- MPD-2021 - REVIEW -

DELHI DEVELOPMENT AUTHORITY
AREA PLANNING ZONE-E & O
REVIEW OF MPD-2021
NEW SUGGESTION
Dy. No. SUGG. 10
DATE 26-4-12

विषय :- मास्टर प्लान दिल्ली 2021 की समीक्षा - एक सहभागिता प्रयास।
रोड़ सं.67 के सम्बंध में।

सन 1895-96 नकल अक्स शजरा ग्राम - मौजपुर
तह व जिला - दिल्ली
पटवारी के रिकार्ड अनुसार

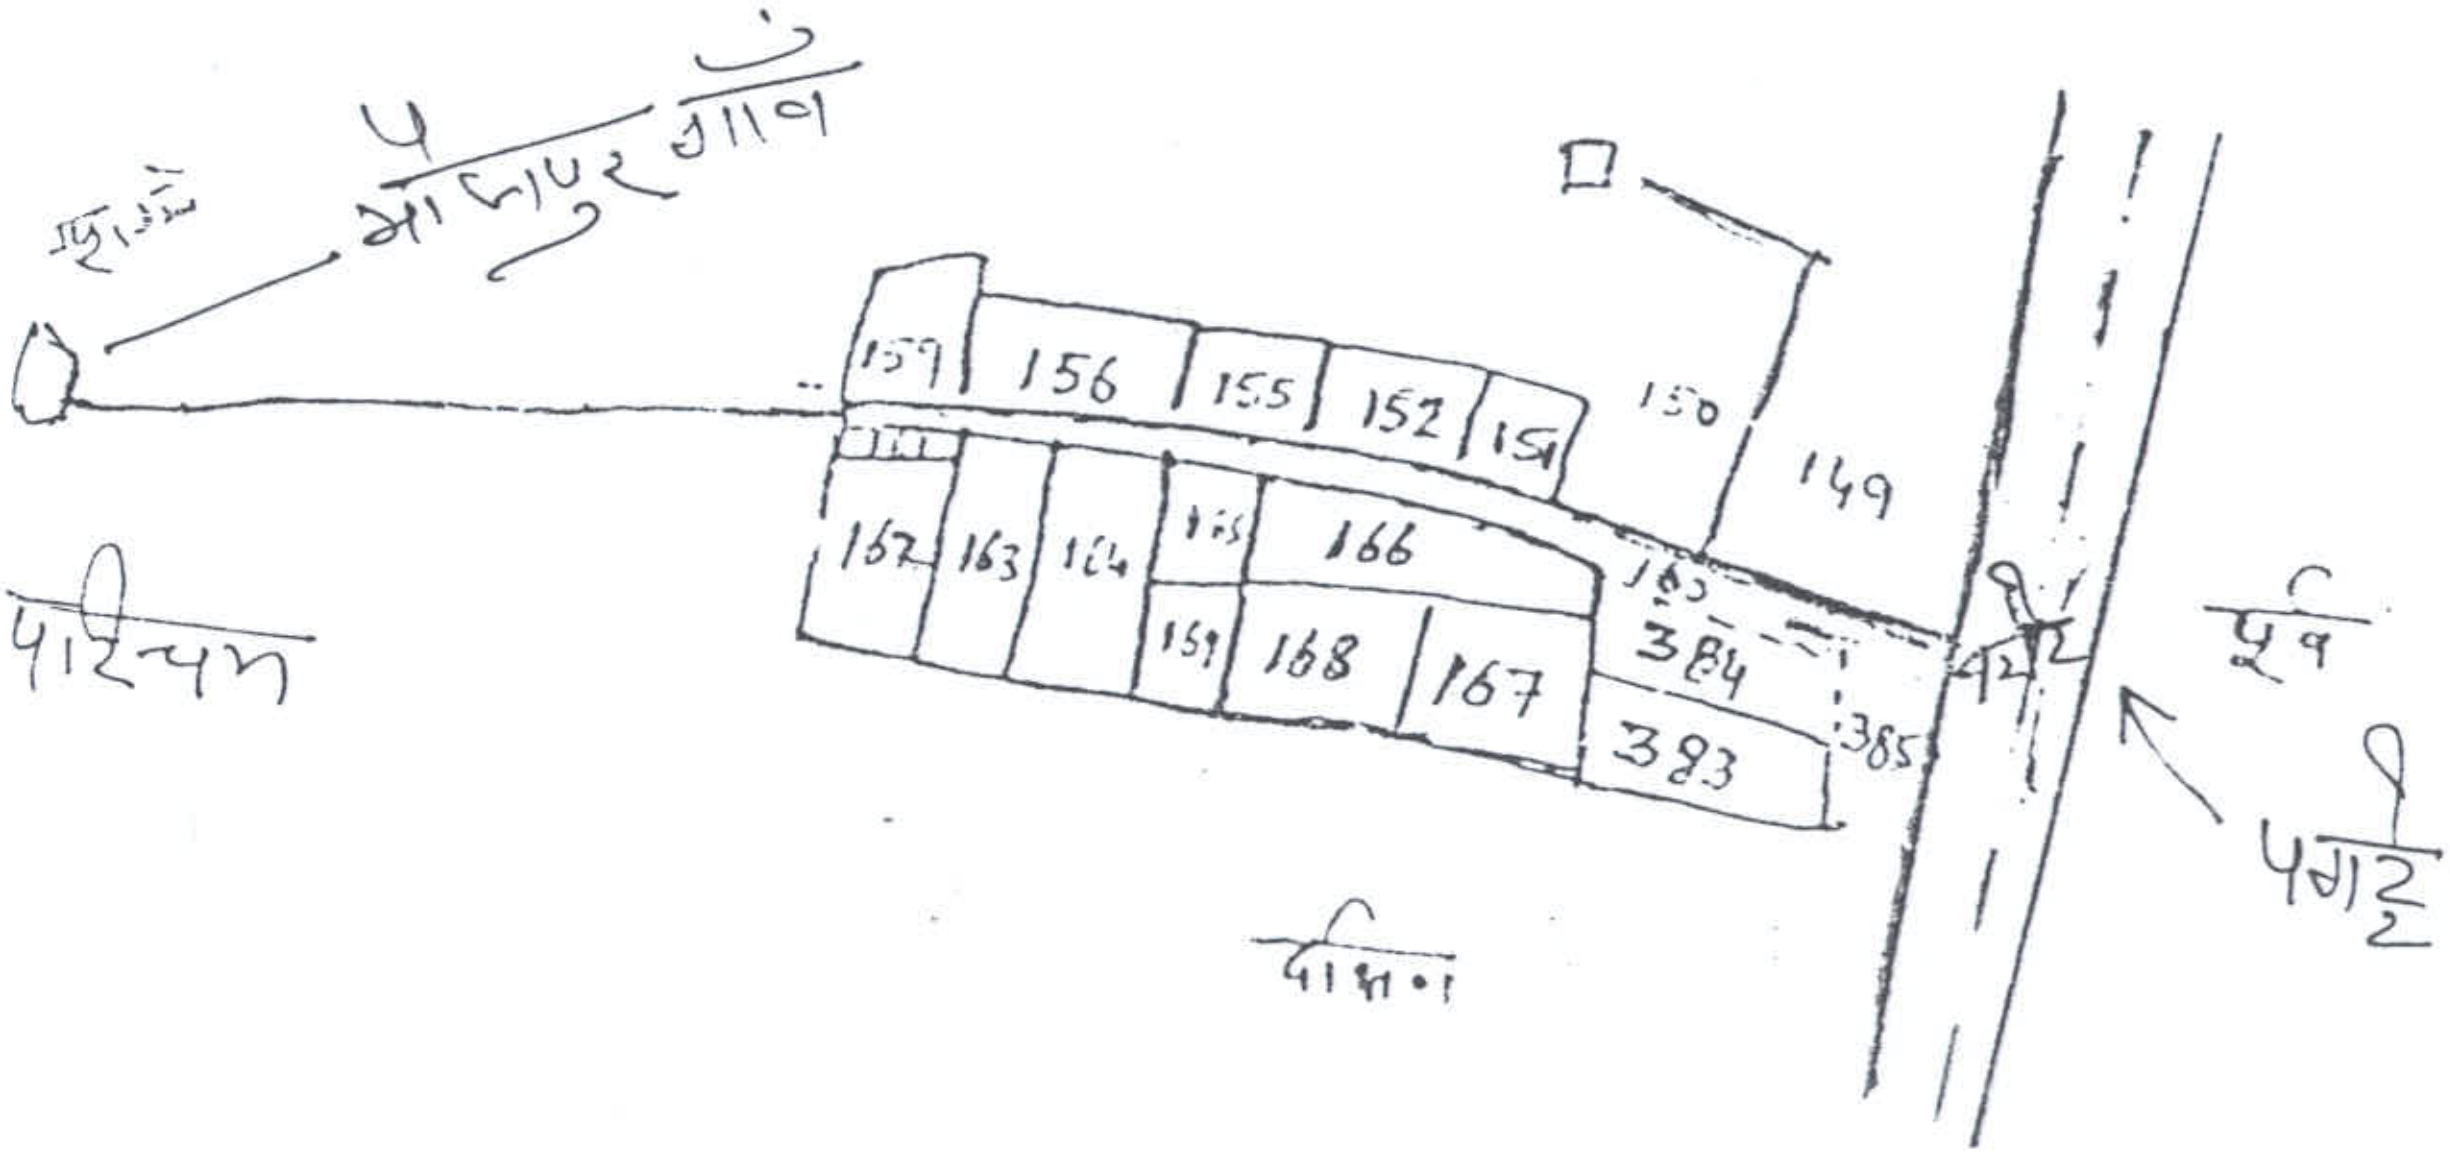
3. शाहदरा से बाबरपुर होते हुए मौजपुर से आगे घोण्डा की जिस रोड़ को 67 नम्बर बताया गया है (जो 120 साल पुरानी है) वह गांव की रोड़ है तथा इसकी चौड़ाई 1895 से पटवारी व राजस्व विभाग के रिकॉर्ड के अनुसार 34 फुट की है (जिसका सरकारी रिकार्ड हमारे पास है)। अतः इस प्रस्तावित रोड़ सं.67 पर हमारी आपत्ति है इसको न बनाया जाये क्योंकि इस रोड़ के दोनों तरफ सात किलोमीटर तक हजारों मकान तथा दुकानें बनी हुई हैं इसलिए घनी आबादी के बीच से 100 फुट का रोड़ निकालना उचित नहीं है क्योंकि इससे हजारों लोग प्रभावित होंगे और घर तथा काम से वंचित हो जाऐंगे तथा उनके परिवार के भूखों मरने की नौबत आ जाऐगी।

1962 का मास्टर प्लान मौजपुर Area.

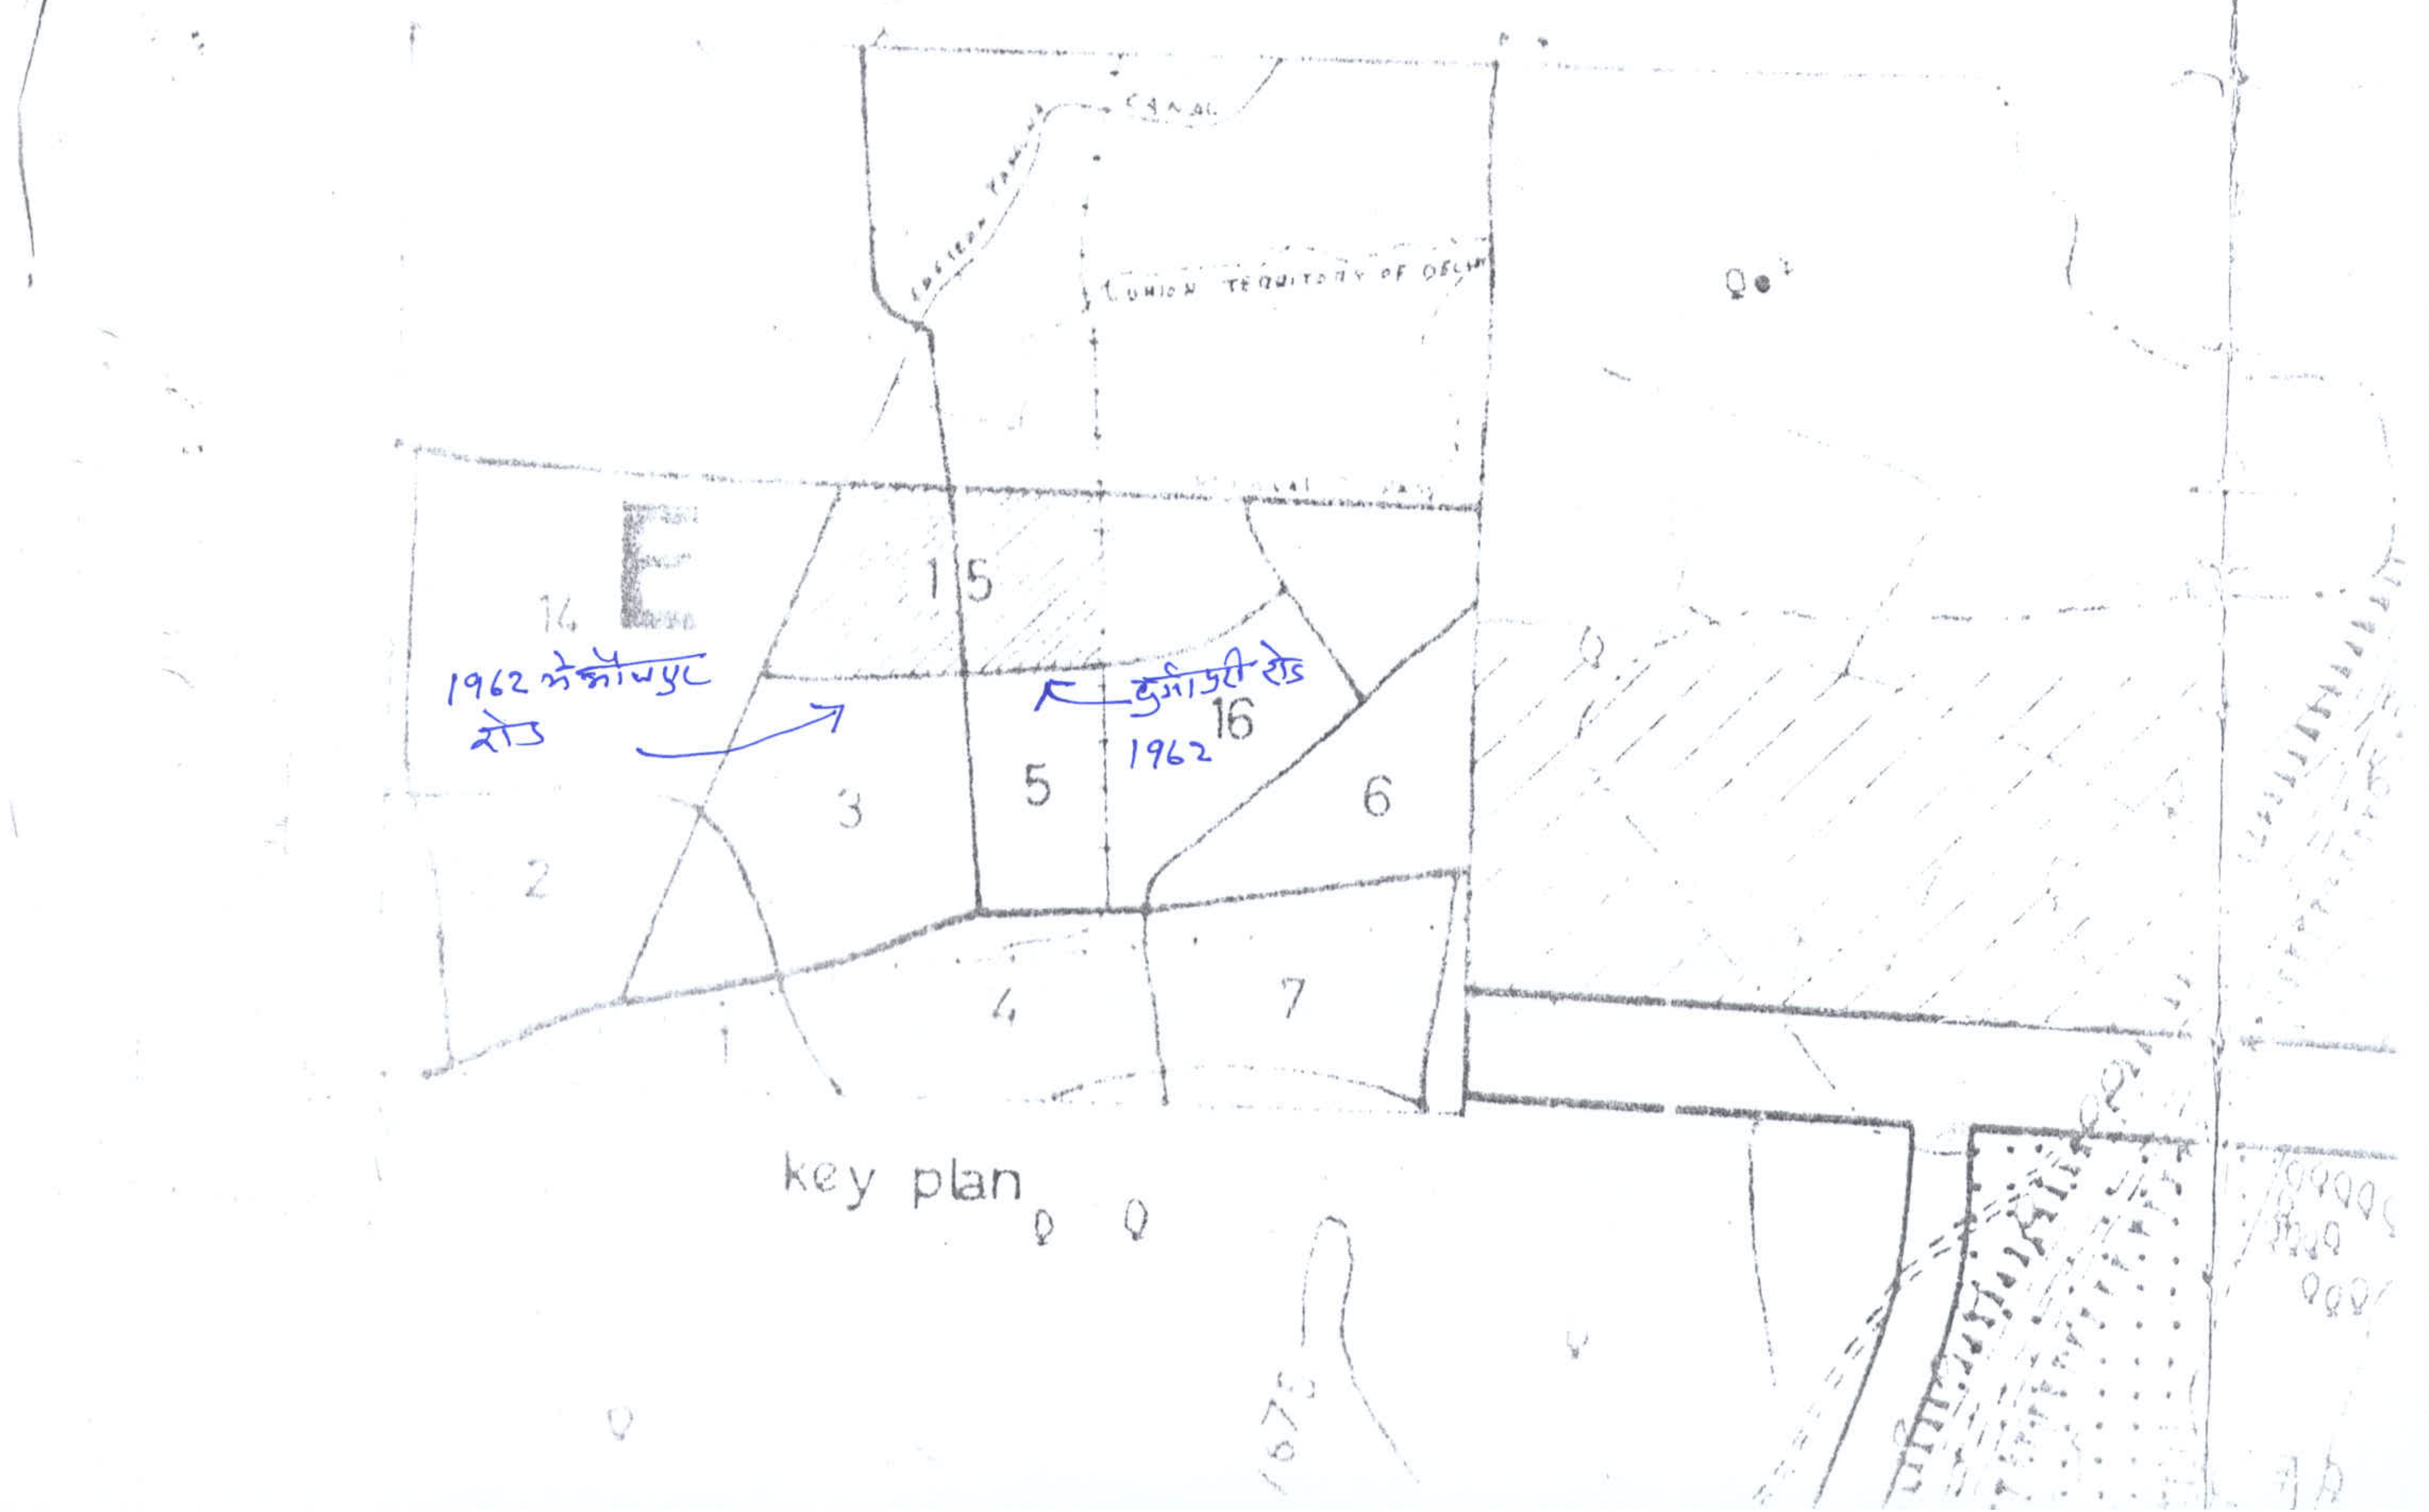
1. उपरोक्त रोड़ सं.67, 1962 के नक्शे के हिसाब से (जिसकी प्रति हमारे पास है) दुर्गापुरी से मौजपुर, कृष्णा गली न.7 व 8 के सामने से गांवड़ी होते हुए पुशते तक जानी थी।

2. उपरोक्त रोड़ सं.67 का रूट बदल दिया गया तथा इसकी सड़क के मार्किंग के पत्थरों को उखाड कर भू-माफियाओं ने प्लॉट बेच दिये तथा यहां वर्तमान में कई मकान बने हुए हैं।

4. यह रोड़ मौजपुर प्राइमरी स्कूल के पास ⌐ की तरह बनती है। दिल्ली में ऐसी कोई भी 100 फुट की रोड़ ⌐ की तरह नहीं है क्योंकि इससे एक्सीडेन्ट का खतरा बढ़ जाता है। मास्टर प्लान रोड़ हमेशा सीधा ही होता है न कि टेढ़ा-मेड़ा।

अतः आपसे प्रार्थना है कि हजारों दुकानदारों व घरों और उनपर आश्रित व्यक्तियों को उजाड़ने से पहले इस रोड़ को समाप्त किया जाये अन्यथा वही सीधी सड़क निकाली जाये जो 1962 के नक्शे के अनुसार थी।
